Indesit Company

Modèle:
AC128LFR

Code commercial:
25818

Notices

n1040291: Interchangeabilité des cuves sur les modèles LB2000 Comunanza..

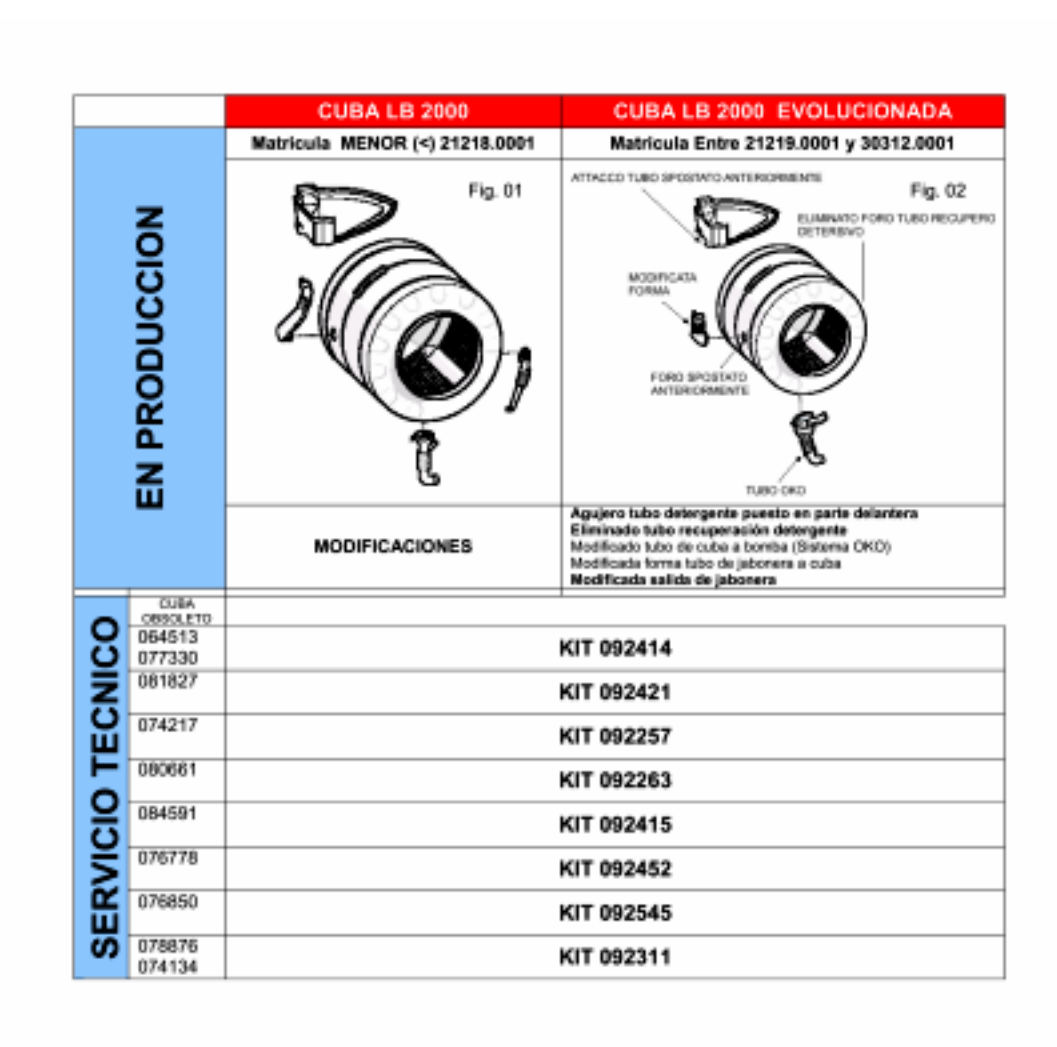
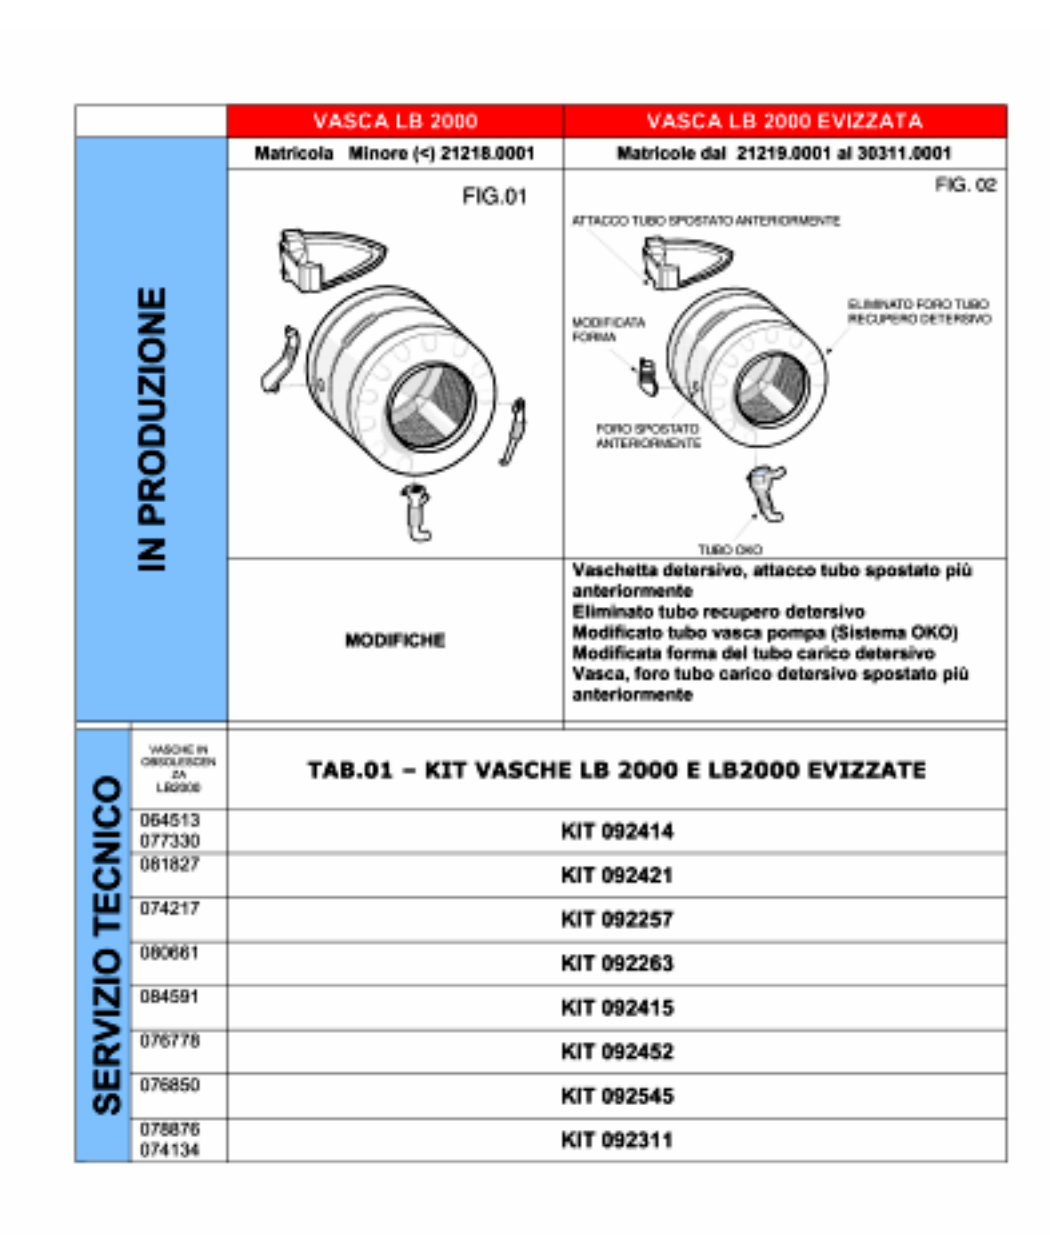
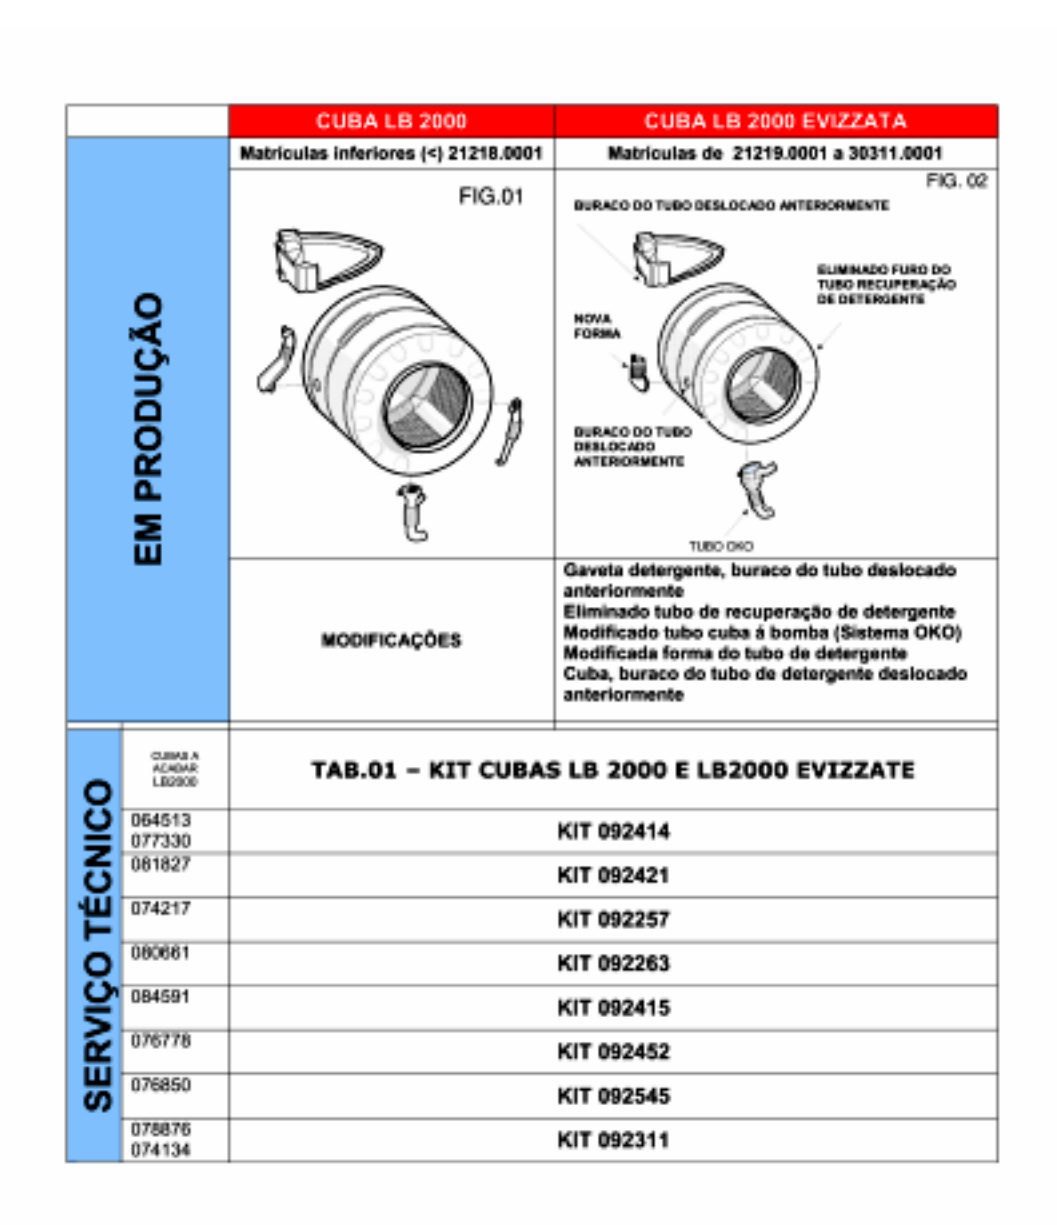
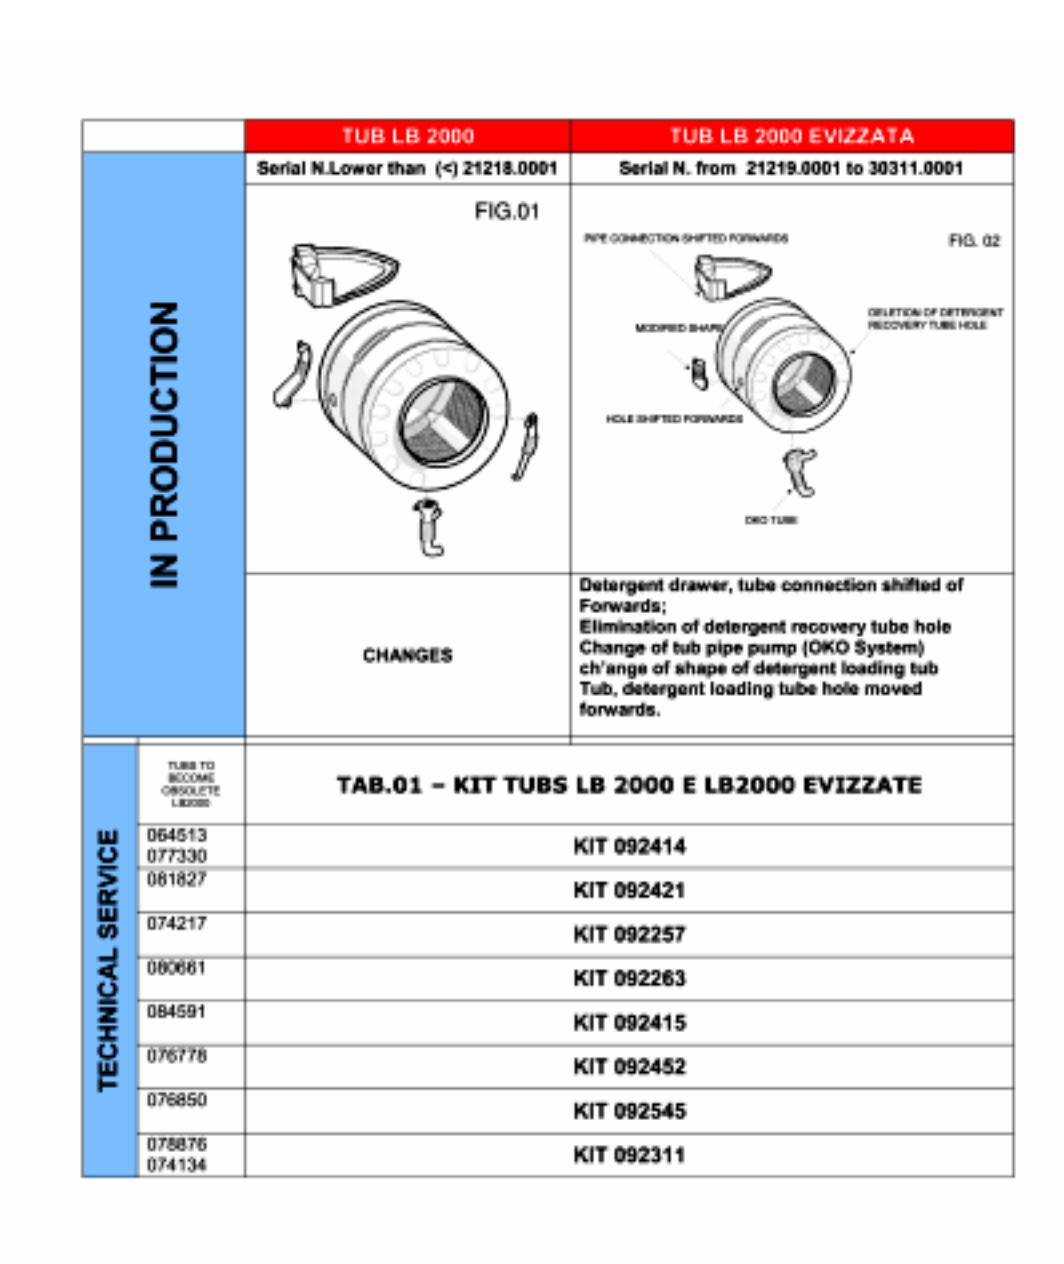
a) ********** A PARTIR DU N° DE SERIE 21219.0001 **********

utilisation progressive de la cuve LB 2000 de type 'EVO' (voir fig. 02), qui se distingue de la cuve précédente LB2000 (voir fig. 01) par les caractéristiques particulières suivantes :

1) Déplacement du tuyau de chargement lessive vers l'avant

2) Suppression de l'orifice du tuyau de récupération lessive

b) ********** A PARTIR DU N° DE SERIE 30312.0001 **********

tous les modèles sont dotés de la cuve LB2000 plate-forme EVO II (voir fig. 03), qui se distingue de la cuve LB2000 de type 'EVO' précédente (voir fig. 02) par la caractéristique particulière suivante :

1) Ouverture d'un diamètre de 30 cm au lieu de 28 cm ;

Cette modification a entraîné l'utilisation des pièces suivantes :

- 092161 : DURITE DETERSIF (pour lave-linge)
- 092273 : DURITE DETERSIF (pour lavante-sechante)

- 092174 : DURITE DE VIDANGE OKO (modèles traditionnels)
- 094312 : DURITE DE VIDANGE OKO (modèles SNELLA avec moteur à induction)

- 092176 : TREMIE (pour bac pivotant)
- 092314 : TREMIE (pour bac tiroir)

Cette modification a entraîné l'utilisation des pièces suivantes :

· Joint de hublot tronconique diamètre arrière 30 cm diamètre avant 28 cm ;
--- 093345 - JOINT HUBLOT D= 28-30 CM (pour lave-linge)
--- 094091 - JOINT HUBLOT D= 28-30 CM (pour lavante-sechante)
--- 094093 - JOINT HUBLOT D= 28-30 CM (modèles SNELLA)
--- 092155 - BAGUE DE TENSION ARRIERE (spécifique pour le diamètre de 30 cm)
--- 092178 - CONTREPOIDS
